Consultatie sessie 2 d.d. 12 december 2007

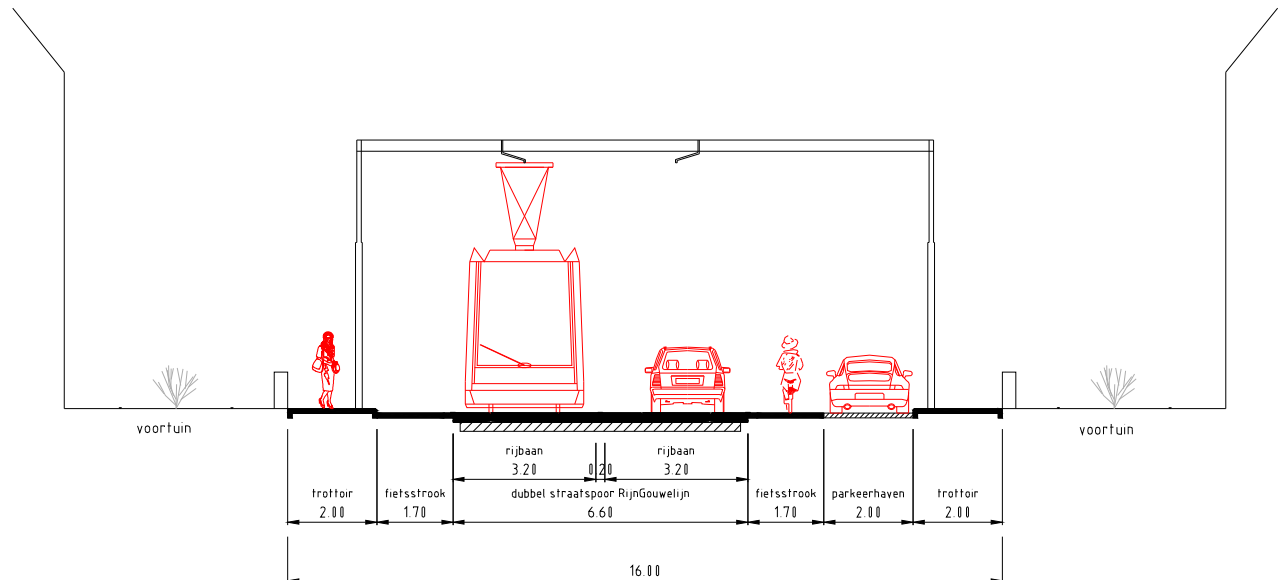
Graag zou ik een tekening willen zien waarin tram, auto en fietser naast elkaar geplaatst zijn. Dit past namelijk niet.

Bij de oplevering van de Milieueffectrapportage zijn voor diverse straten dwarsprofielen getekend. Ter voorbeeld een dwarsprofiel van de Quarles van Uffordstraat, met een straatspoorinpassing op het smalste punt van 16,0 m.
